日本原燃株式会社	
資料番号	保) 全社共通 01 R4
提出年月日	2022年5月25日

「品質・保安会議に係る事項の変更」 に係る補足説明資料

本資料は、【保）全社共通 01】の改訂版（R4）である。

別図1 保安に関する組織（MOX 燃料加工施設の例）

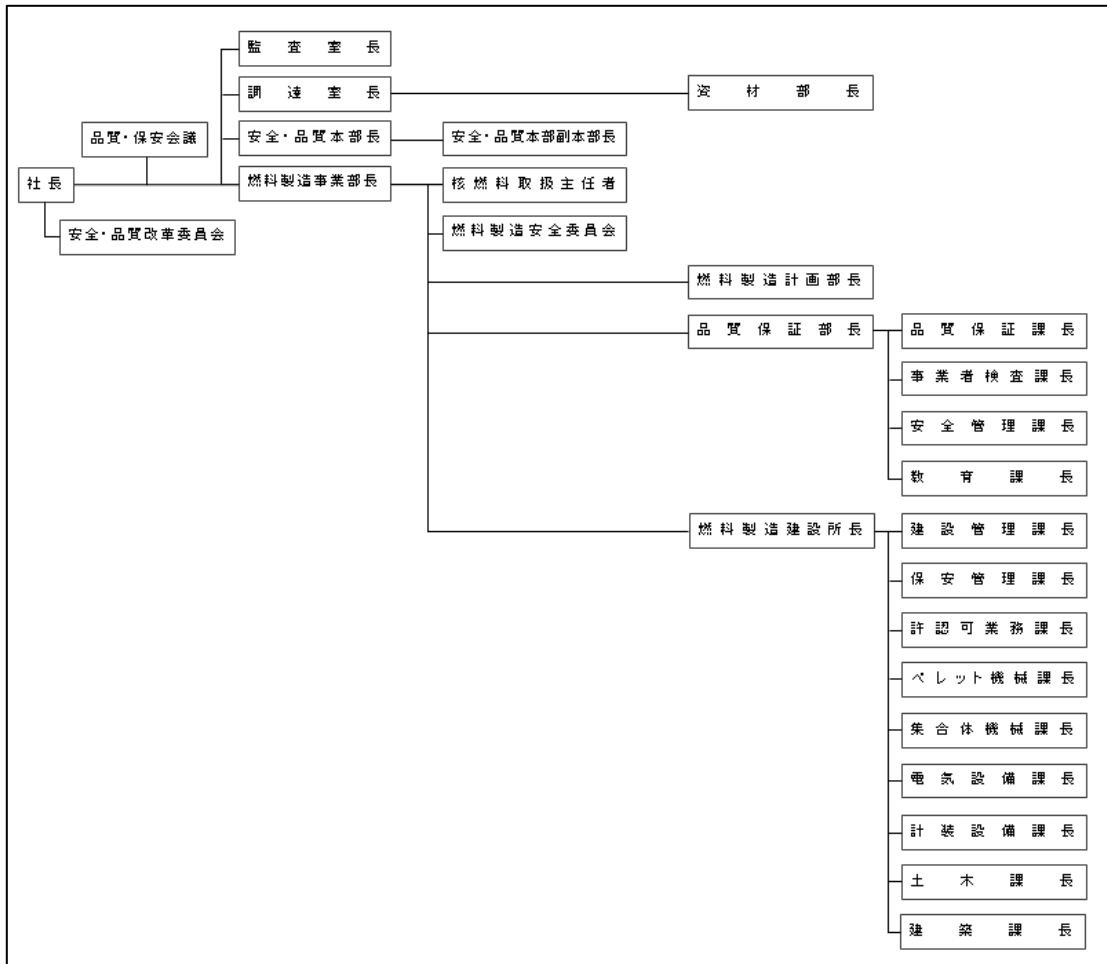
- ① 副本部長が品質・保安会議の委員であることを明確にする。
- ② 副本部長が会議の成立条件に必要な委員であることを明確にする。
- ③ 副本部長が持ち回り審議に必要な委員であることを明確にする。
- ④ 副本部長の職務を規定する。
- ⑤ 副本部長の職位を「別図 保安に関する組織」に反映する。反映にあたっては、各施設の事業指定（許可）申請書 添付書類（技術的能力）の組織図に合

- ⑥ ④⑤の変更が「社長の指定する日」に適用する範囲に入るように附則で明確にする。なお、①～③の変更については、現状の附則の記載「(品質・保安会議の審議事項、構成等)」に網羅される。

記載案	反映箇所（条項、別図）
<p>① 品質・保安会議は、<u>安全・品質本部長</u>を議長とし、<u>安全・品質本部副本部長</u>、<u>事業部長</u>、<u>燃料製造建設所長</u>、<u>核燃料取扱主任者</u>のほか、社長が選任した委員をもって構成する。</p>	<p>(品質・保安会議の審議事項、構成等) 濃) 第11条 第2項, 埋) 第11条 第2項 再) 第20条 第2項, 廃) 第9条 第2項 燃) 第10条 第2項</p>
<p>② 会議は、<u>安全・品質本部副本部長</u>、<u>事業部長</u>、<u>燃料製造建設所長</u>、<u>核燃料取扱主任者</u>を含む過半数の委員の出席をもって成立とする。</p>	<p>(品質・保安会議の審議事項、構成等) 濃) 第11条 第3項 1号 埋) 第11条 第3項 1号 再) 第20条 第3項 1号 廃) 第9条 第3項 1号 燃) 第10条 第3項 1号</p>
<p>③ 会議の審議事項であつて緊急に処理する必要があり、かつ、会議の開催が困難な場合は、<u>安全・品質本部副本部長</u>、<u>事業部長</u>、<u>燃料製造建設所長</u>、<u>核燃料取扱主任者</u>を含む過半数の委員の持ち回りにより会議の審議に替えることができる。</p>	<p>(品質・保安会議の審議事項、構成等) 濃) 第11条 第3項 3号 埋) 第11条 第3項 3号 再) 第20条 第3項 3号 廃) 第9条 第3項 3号 燃) 第10条 第3項 3号</p>
<p>④ <u>安全・品質本部副本部長</u>は、<u>前号に定める安全・品質本部長の所管する業務</u>に関し、<u>安全・品質本部長の補佐として必要な業務</u>を行う。</p>	<p>(職務) 濃) 第8条 第2項 6号 埋) 第8条 第2項 6号 再) 第17条 第2項 6号 廃) 第5条 第2項 6号 燃) 第7条 第2項 6号</p>
<p>⑤ 燃) の例 下図参照</p>	<p>濃) 埋) 再) 廃) 別図1 保安に関する組織 燃) 別図1 組織図</p>

別図1 保安に関する組織 (第16条関係)

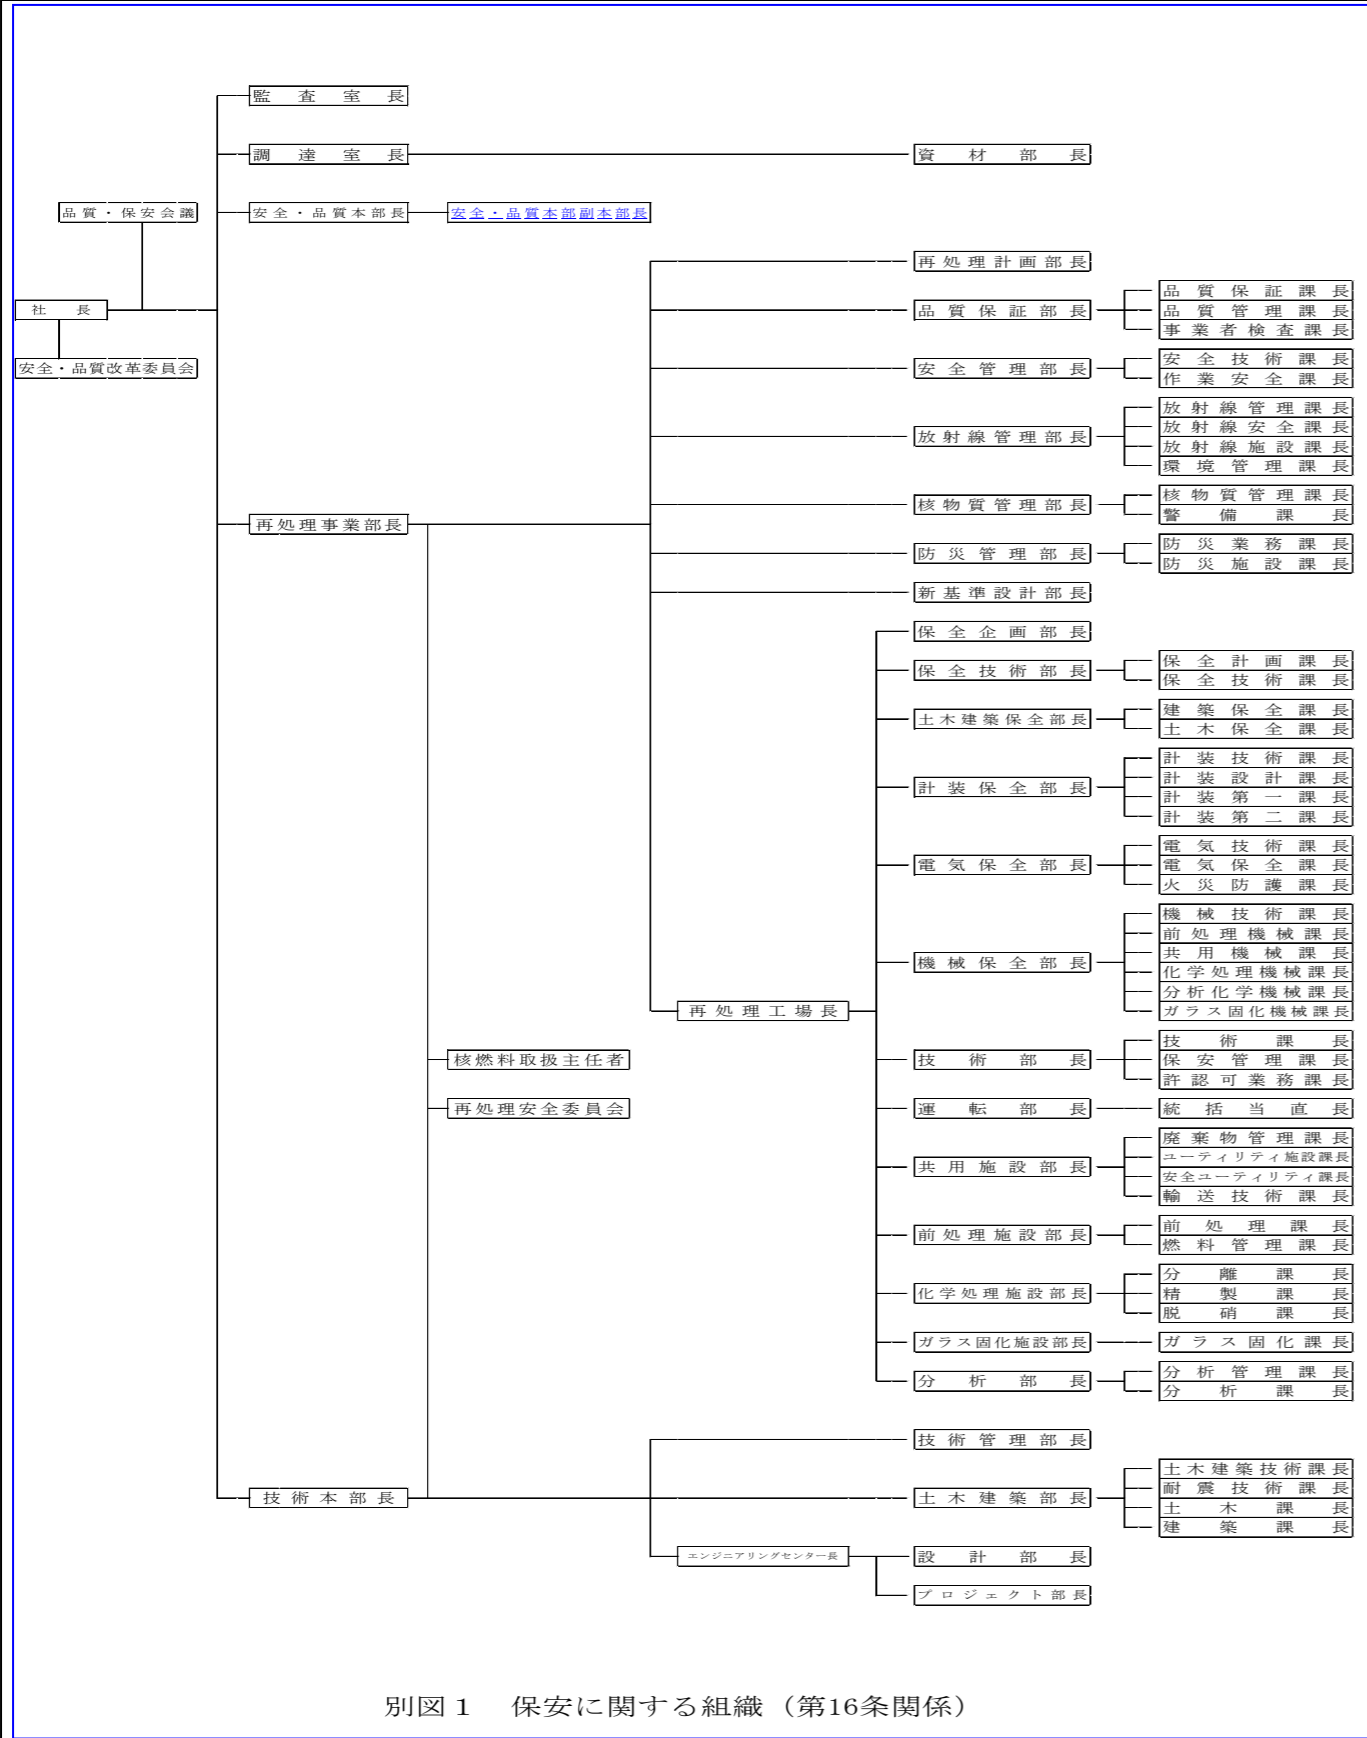
再処理施設	廃棄物管理施設	加工施設（濃縮）	廃棄物埋設施設	MOX 燃料加工施設
目次 (第1章～11章および附則 略)	目次 (第1章～10章および附則 略)	目次 (第1章～12章および附則 略)	目次 (第1章～13章および附則 略)	目次 (第1章～12章および附則 略)
別 図 別図1 保安に関する組織 (第16条関係)	別 図 別図1 保安に関する組織 (第4条関係)	別 図 別図1 保安に関する組織 (第7条関係)	別 図 別図1 保安に関する組織 (第7条関係)	<u>別 図</u> 別図1 <u>保安に関する組織 (第6条関係)</u>
第2章 保安管理体制	第2章 保安管理体制	第3章 保安管理体制	第3章 保安管理体制	第3章 保安管理体制
(職務) 第17条 各職位は、この規定に基づき定める保安に関する文書に基づき、保安に関する職務を遂行する。 2 前条に定める職位の職務は次のとおりとする。 (1)～(4) (略) (5) 安全・品質本部長は、社長が行う品質マネジメントシステムに係る業務の補佐（事業部長及び調達室長が行う品質マネジメントシステムに係る活動が適切に実施されることへの支援を含む。） <u>品質・保安会議の運営に係る業務及び再処理の事業に係る役員等への安全に係る教育</u> を行うとともに、所管する業務に関し、管理責任者として必要な業務を行う。 <u>(6) 安全・品質本部副本部長は、前号に定める安全・品質本部長の所管する業務に関し、安全・品質本部長の補佐として必要な業務を行う。</u>	(職務) 第5条 各職位は、この規定に基づき定める保安に関する文書に基づき、保安に関する職務を遂行する。 2 前条に定める職位の職務は次のとおりとする。 (1)～(4) (略) (5) 安全・品質本部長は、社長が行う品質マネジメントシステムに係る業務の補佐（事業部長及び調達室長が行う品質マネジメントシステムに係る活動が適切に実施されることへの支援を含む。） <u>品質・保安会議の運営に係る業務及び廃棄物管理の事業に係る役員等への安全に係る教育</u> を行うとともに、所管する業務に関し、管理責任者として必要な業務を行う。 <u>(6) 安全・品質本部副本部長は、前号に定める安全・品質本部長の所管する業務に関し、安全・品質本部長の補佐として必要な業務を行う。</u>	(職務) 第8条 各職位は、この規定に基づき定める保安に関する文書に基づき、保安に関する職務を遂行する。 2 前条に定める職位の職務は次のとおりとする。 (1)～(4) (略) (5) 安全・品質本部長は、社長が行う品質マネジメントシステムに係る業務の補佐（事業部長及び調達室長が行う品質マネジメントシステムに係る活動が適切に実施されることへの支援を含む。） <u>品質・保安会議の運営に係る業務及び加工の事業に係る役員等への安全に係る教育</u> を行うとともに、所管する業務に関し、管理責任者として必要な業務を行う。 <u>(6) 安全・品質本部副本部長は、前号に定める安全・品質本部長の所管する業務に関し、安全・品質本部長の補佐として必要な業務を行う。</u>	(職務) 第8条 各職位は、この規定に基づき定める保安に関する文書に基づき、保安に関する職務を遂行する。 2 前条に定める職位の職務は次のとおりとする。 (1)～(4) (略) (5) 安全・品質本部長は、社長が行う品質マネジメントシステムに係る業務の補佐（事業部長及び調達室長が行う品質マネジメントシステムに係る活動が適切に実施されることへの支援を含む。） <u>品質・保安会議の運営に係る業務及び廃棄物埋設の事業に係る役員等への安全に係る教育</u> を行うとともに、所管する業務に関し、管理責任者として必要な業務を行う。 <u>(6) 安全・品質本部副本部長は、前号に定める安全・品質本部長の所管する業務に関し、安全・品質本部長の補佐として必要な業務を行う。</u>	(職務) 第7条 各職位は、この規定に基づき定める保安に関する文書に基づき、保安に関する職務を遂行する。 2 前条に定める職位の職務は次のとおりとする。 (1)～(4) (略) (5) 安全・品質本部長は、社長が行う品質マネジメントシステムに係る業務の補佐（事業部長及び調達室長が行う品質マネジメントシステムに係る活動が適切に実施されることへの支援を含む。） <u>品質・保安会議の運営に係る業務及び加工の事業に係る役員等への安全に係る教育</u> を行うとともに、所管する業務に関し、管理責任者として必要な業務を行う。 <u>(6) 安全・品質本部副本部長は、前号に定める安全・品質本部長の所管する業務に関し、安全・品質本部長の補佐として必要な業務を行う。</u>

<p><u>附則</u></p> <p><u>1. この規定は、原子力規制委員会の認可後、社長が指定する日より施行する。</u></p> <p><u>2. 本規定施行の際、第17条（職務）第2項第5号の安全・品質本部長に係る規定、同条同項第6号の安全・品質本部長に係る規定、第20条（品質・保安会議の審議事項、構成等）及び別図1（保安に関する組織（第16条関係）のうち安全・品質本部長に係る規定については、品質・保安会議に係る事項の変更が可能となった日以降、社長が指定する日より適用し、それまでの間は従前の例による。</u></p> <p><u>3 (略)</u></p>	<p><u>附則</u></p> <p><u>1. この規定は、原子力規制委員会の認可後、社長が指定する日より施行する。</u></p>	<p><u>附則</u></p> <p><u>1. この規定は、原子力規制委員会の認可を受けた日から10日以内に施行する。</u></p> <p><u>2. 本規定施行の際、第8条（職務）第2項第5号の安全・品質本部長に係る規定、同条同項第6号の安全・品質本部長に係る規定、第11条（品質・保安会議の審議事項、構成等）及び別図1（保安に関する組織（第7条関係）のうち安全・品質本部長に係る規定については、品質・保安会議に係る事項の変更が可能となった日以降、社長が指定する日より適用し、それまでの間は従前の例による。</u></p> <p><u>3 ～ 4 (略)</u></p>	<p><u>附則</u></p> <p><u>1. この規定は、原子力規制委員会の認可を受けた日から30日以内に施行する。</u></p> <p><u>2. 本規定施行の際、第8条（職務）第2項第5号の安全・品質本部長に係る規定、同条同項第6号の安全・品質本部長に係る規定、第11条（品質・保安会議の審議事項、構成等）及び別図1（保安に関する組織（第7条関係）のうち安全・品質本部長に係る規定については、品質・保安会議に係る事項の変更が可能となった日以降、社長が指定する日より適用し、それまでの間は従前の例による。</u></p>	<p><u>附則</u></p> <p><u>1. この規定は、原子力規制委員会の認可後、社長が指定する日より施行する。</u></p>
